第 8 回 東京2025デフリンピック開閉会式検討部会 (書面開催)

演出における光（照明）の効果的活用について

照明方法の変更について

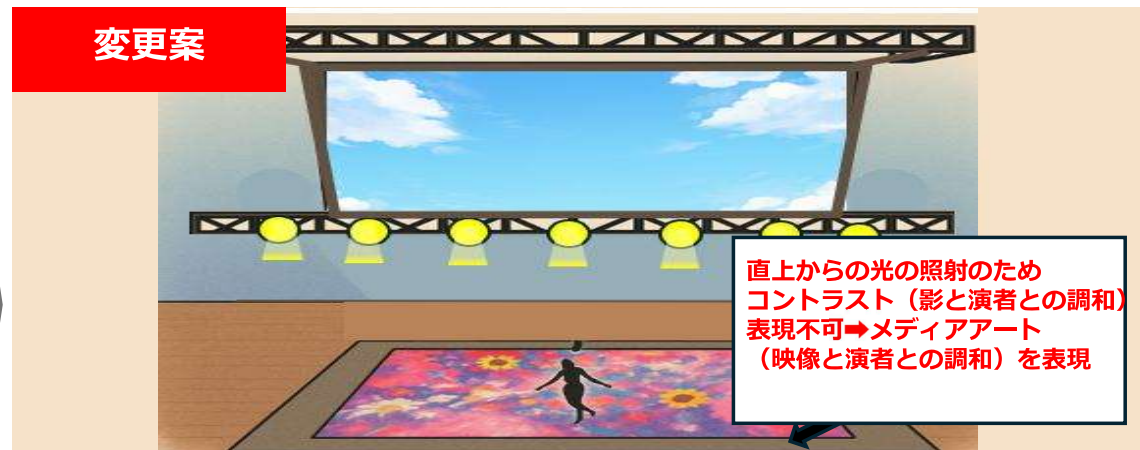
- 会場運営委託者決定後、トラス設置に向けて構造計算や3D図面等で具体的な検証・検討を行ったところ、安全対策を考慮した構造では、トラスや照明の一部が選手等の来場者に情報保障を行うビジョンを遮ることが判明
→当初予定する光の演出の内容を確保しつつ、情報保障を確実に担保した上で、演出家の構想のもと照明方法を以下の仕様に変更する

トラスを3D図面で引いた際に、ビジョンを遮る旨判明

天吊りモニターのトラスに照明を取り付けるとともに、
演者を際立たせる床面照明（床面LED）を設置
